**Европейская экономическая комиссия****Комитет по внутреннему транспорту****Всемирный форум для согласования правил
в области транспортных средств****165-я сессия**

Пункт 4.9.5 предварительной повестки дня

**Соглашение 1958 года – Рассмотрение проектов
поправок к существующим правилам,
представленных GRE****Предложение по дополнению 44 к поправкам серии 03
к Правилам № 37 (лампы накаливания)****Представлено Рабочей группой по вопросам освещения
и световой сигнализации***

Спецификация Н17/2, таблица, изменить следующим образом:

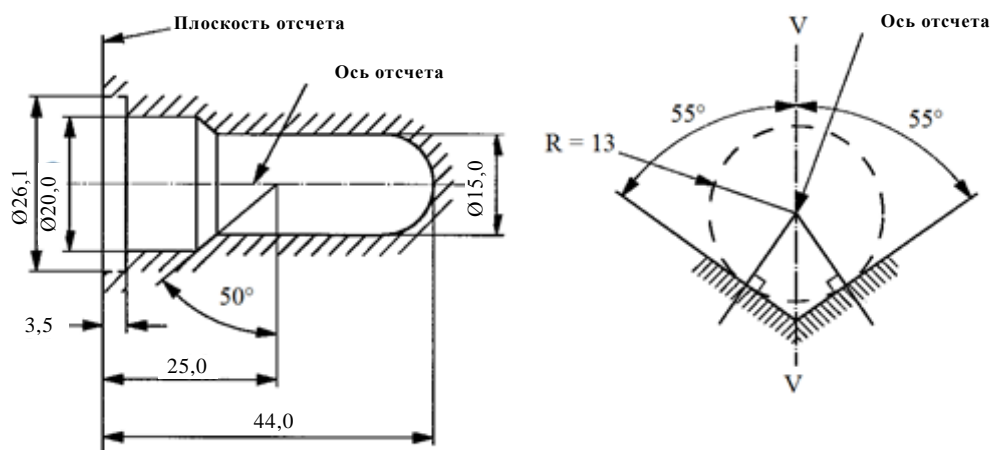
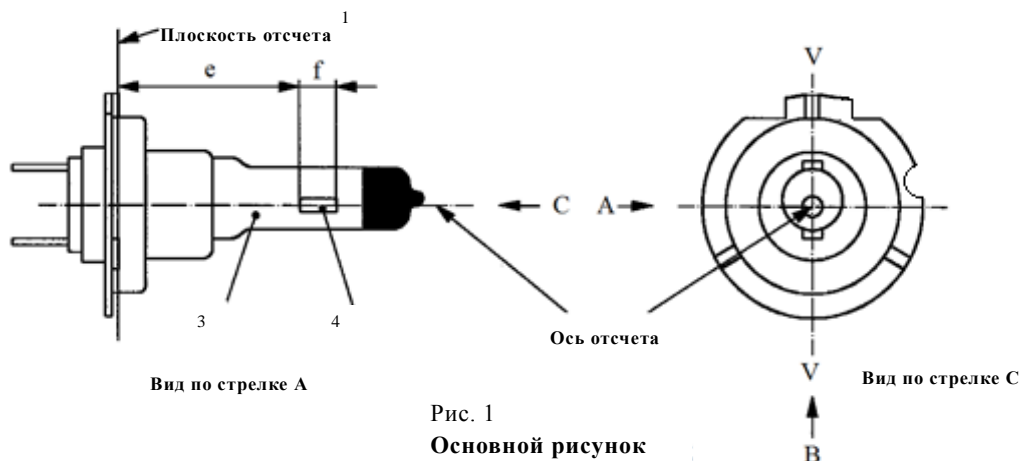
| Цоколь РU43t-4 в соответствии с публикацией МЭК 60061 (спецификация 7004-171-2) |

Рис. 4
Зона без искажений и затемненная верхняя часть^{6, 7}

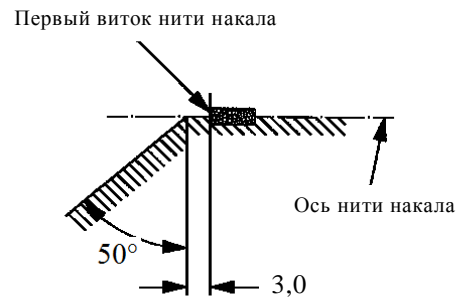
⁶ Стекла́нная колба не даёт оптического искажения в пределах углов γ_1 и γ_2 . Это требование распространяется на всю окружность колбы в пределах углов γ_1 и γ_2 .

⁷ Светонепроницаемое покрытие доходит по крайней мере до цилиндрической части колбы по всей ее верхней окружности. Кроме того, оно доходит по крайней мере до плоскости, параллельной плоскости отсчета, где угол γ_3 пересекает поверхность внешней колбы (вид В, как показано в спецификации Н18/1).

Рис. 5
Зона без металлических частей⁸

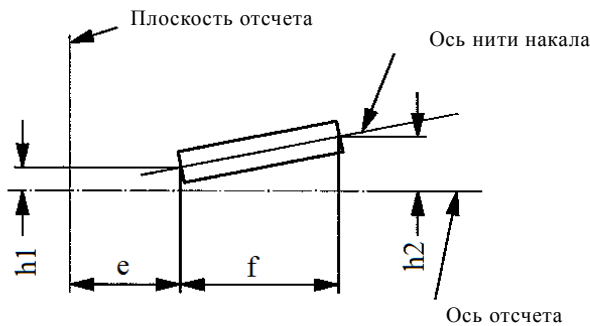
⁸ Конструкция внутренней части лампы должна быть такой, чтобы паразитные зеркальные изображения и световые отражения находились только над самой нитью накала, видимой в горизонтальном направлении (вид А, как показано на рис. 1 спецификации Н18/1.)

В заштрихованной зоне, показанной на рис. 5, не должно быть никаких металлических частей, за исключением витков нити накала.

Предписания в отношении контрольного экрана

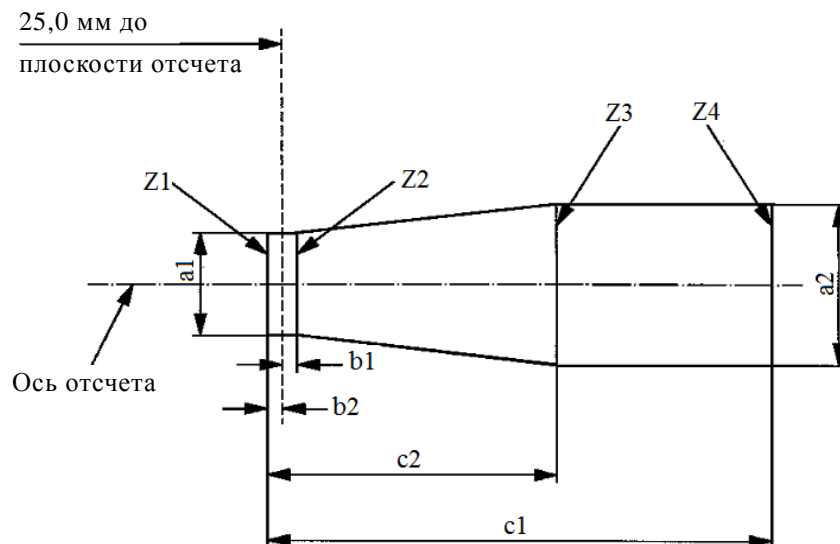
Положение нити накала проверяется только в направлениях А и В, показанных на рис. 1 в спецификации Н18/1.

Нить накала полностью находится в указанных пределах.

Крайние точки нити накала, определенные в сноске 9 к спецификации Н18/3, находятся между линиями Z1 и Z2 и между линиями Z3 и Z4.

Рис. 2
Максимальные контуры лампы⁵

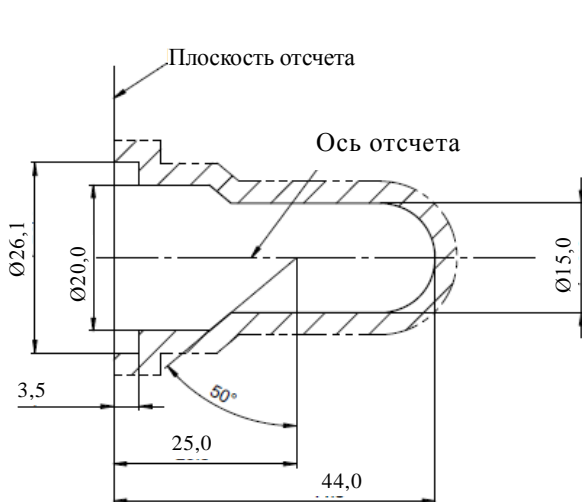
⁵ Стекло колбы и держатели не выступают за пределы оболочки, как показано на рис. 2. Центр оболочки совпадает с осью отсчета.

Рис. 3
Определение оси отсчета²

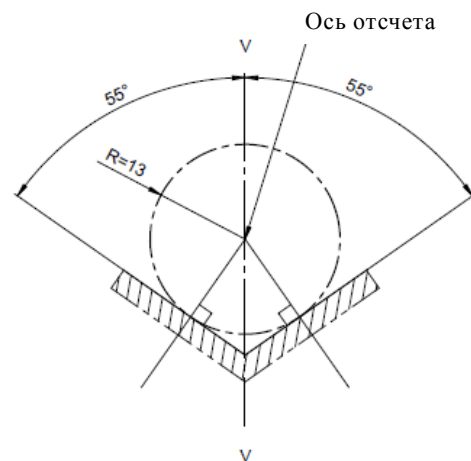
² Ось отсчета перпендикулярна плоскости отсчета и проходит через точку пересечения двух перпендикулярных линий, как показано на рис. 3.

Рис. 5
Зона без металлических частей⁷

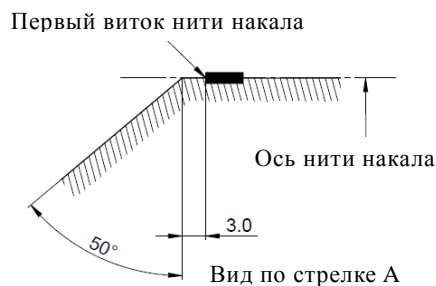
⁷ Конструкция внутренней части лампы должна быть такой, чтобы паразитные зеркальные изображения и световые отражения находились только над самой нитью накала, видимой в горизонтальном направлении (вид А, как показано на рис. 1 спецификации Н20/1).

В заштрихованной зоне, показанной на рис. 5, не должно быть никаких металлических частей, за исключением витков нити накала.

Предписания в отношении контрольного экрана

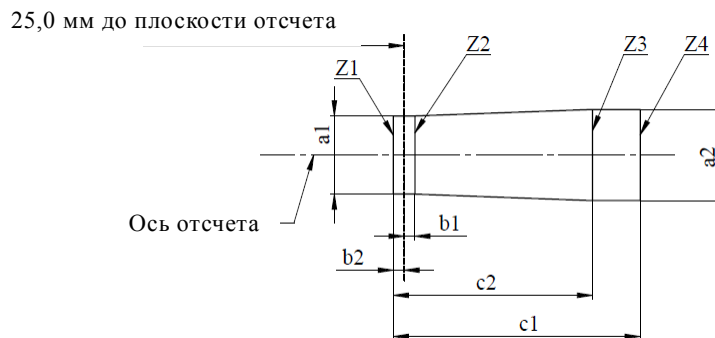
Положение нити накала проверяется только в направлениях А и В, как показано на рис. 1 в спецификации Н20/1.

Нить накала полностью находится в указанных пределах.

Крайние точки нити накала, определенные в сноске 9 к спецификации Н20/3, находятся между линиями Z1 и Z2 и между линиями Z3 и Z4".

Спецификация PR21/5W/1, нижеследующий рисунок,

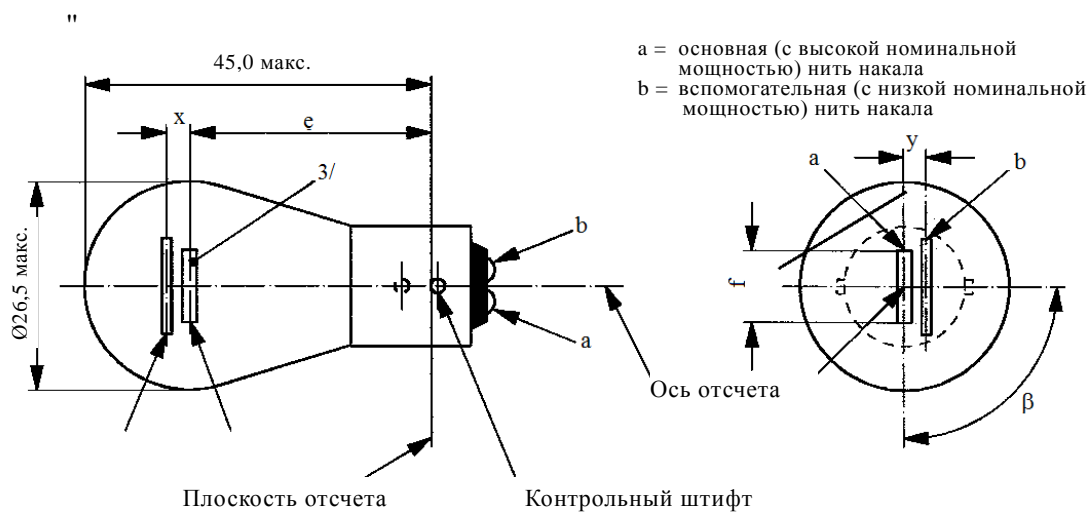
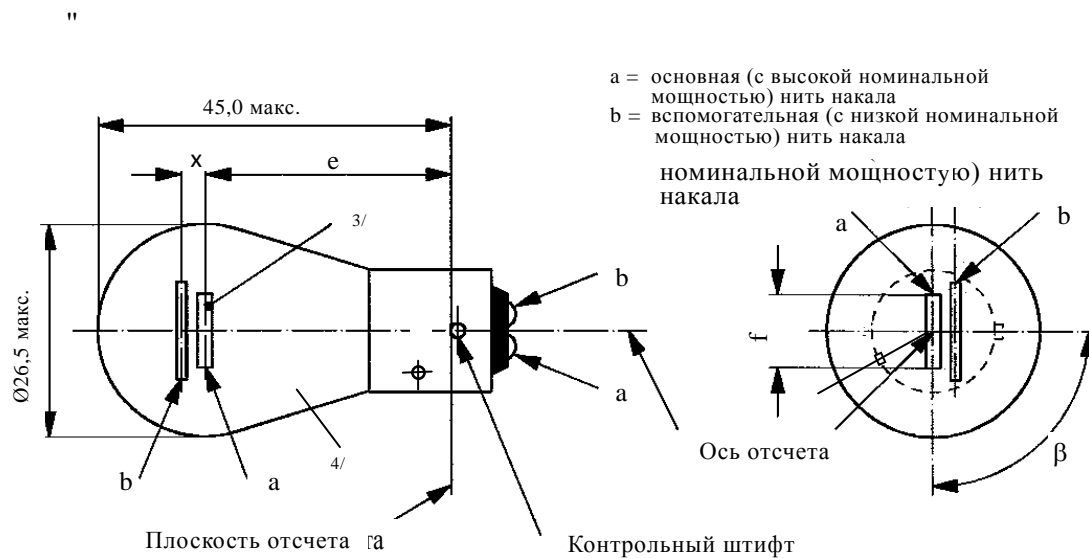
изменить следующим образом:

"2.4 Ограничение границ цветности.

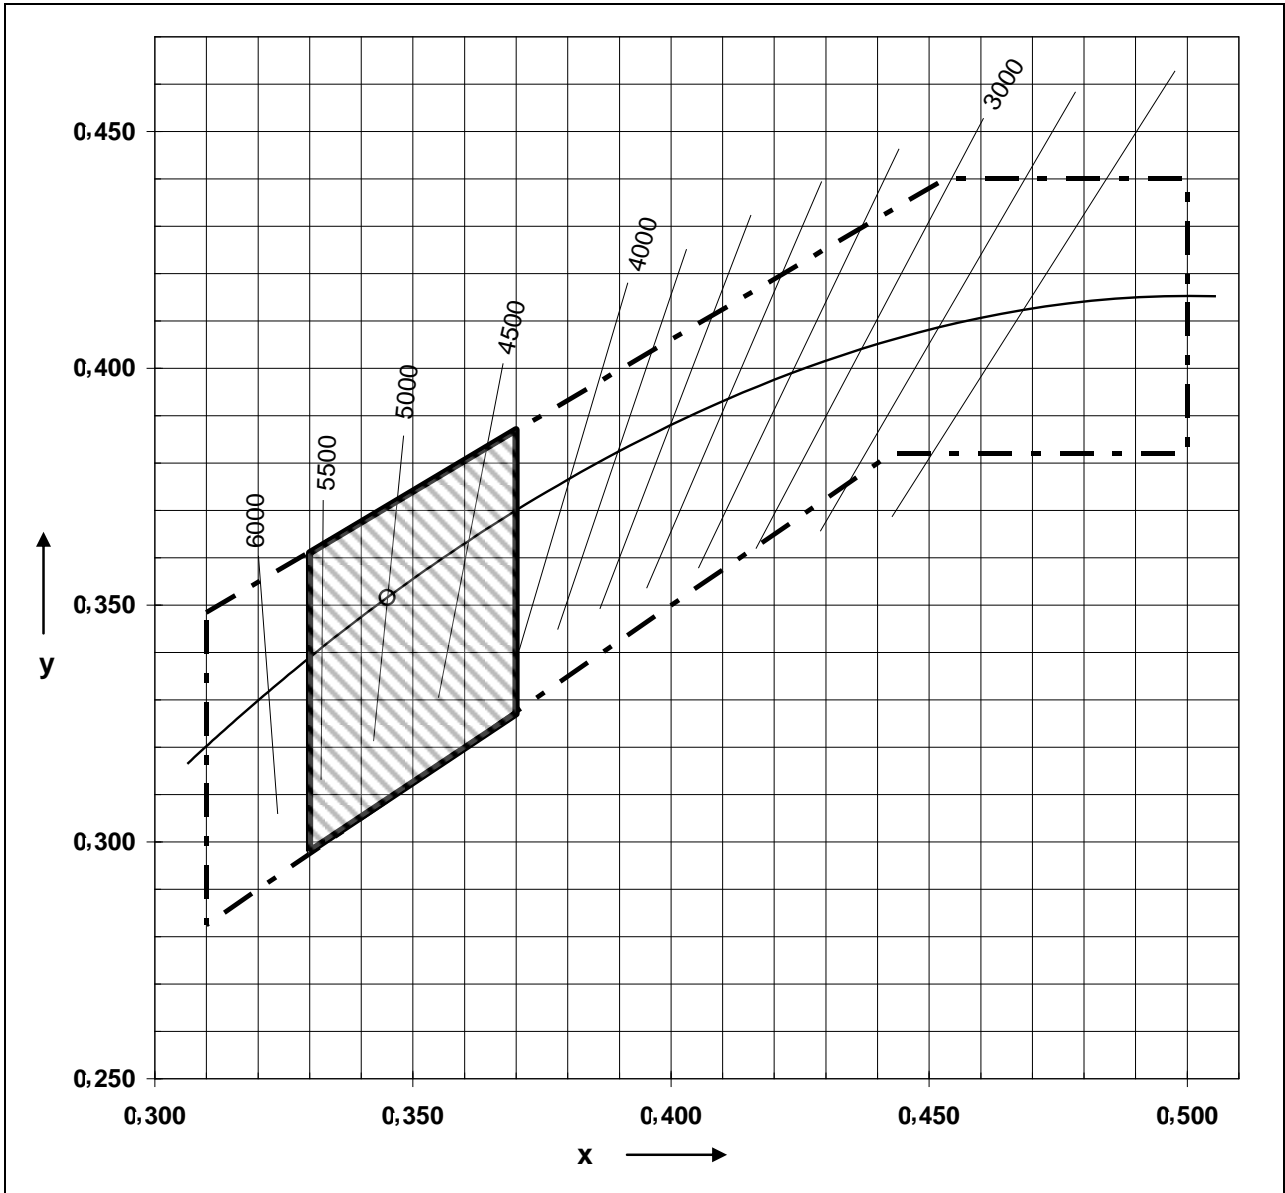
Приложение 5, включить новый пункт 2.4 следующего содержания:

На нижеследующем рисунке показан диапазон цветности для белого цвета (в пределах заштрихованного участка) и ограниченный диапазон цветности для источника света H20 в виде лампы накаливания (заштрихованная зона, ограниченная сплошными линиями) в системе координат цветности МЭК (x, y).
